改善箇所説明図

基準不適合発生箇所

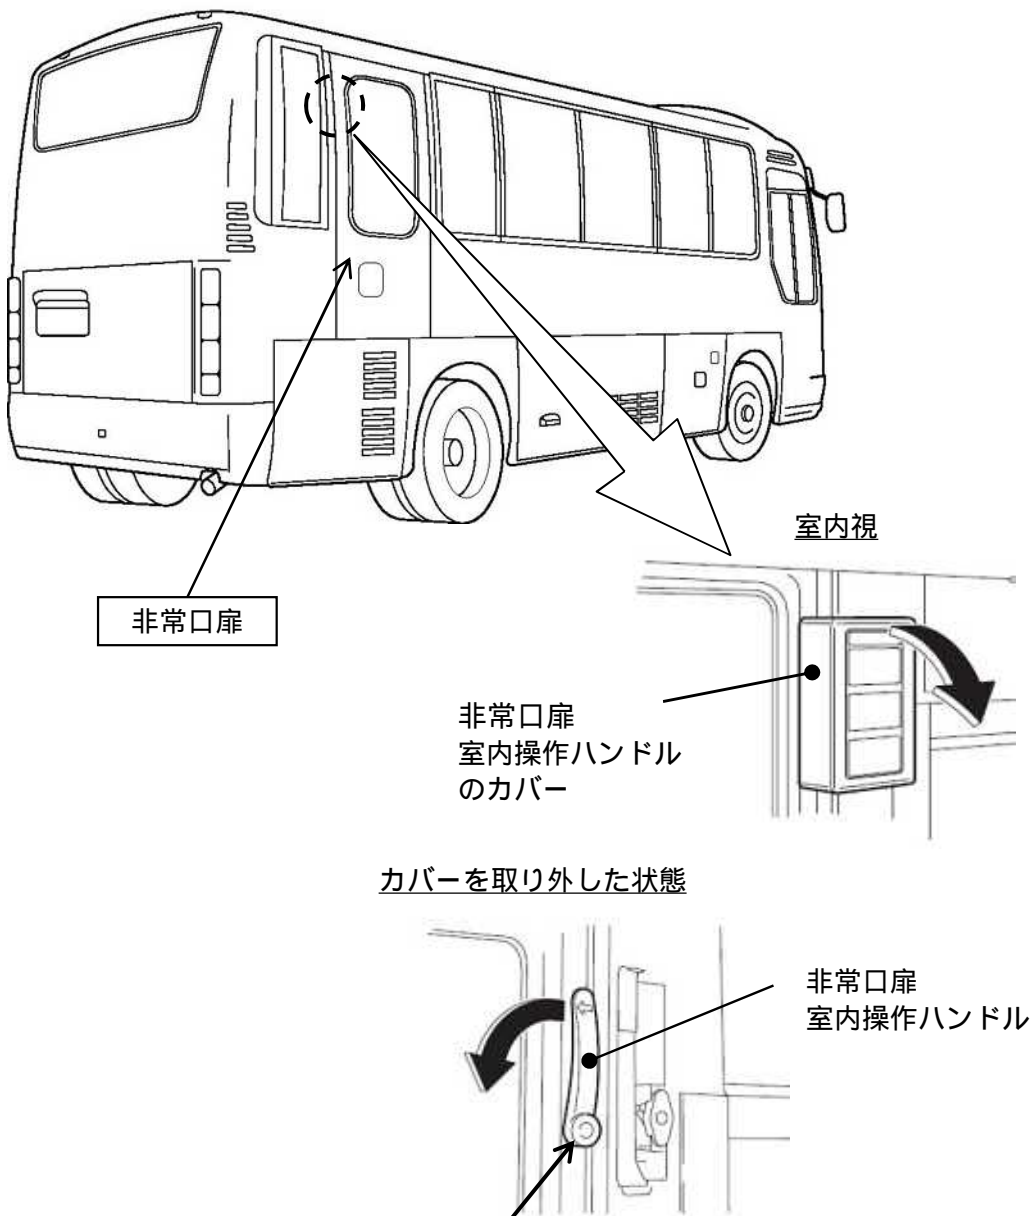
非常口扉の室内操作ハンドルの溶接が不適切なため、強度が不足しているものがある。そのため、ハンドルを操作した場合、溶接が外れ、非常口扉を開けることができなくなるおそれがある。

全車両、非常口扉の室内操作ハンドルを点検し、溶接が不適切なものは、扉を良品に交換する。

識別:改善済車両にはシリアルナンバープレート付近に白色ペイントを塗布する。
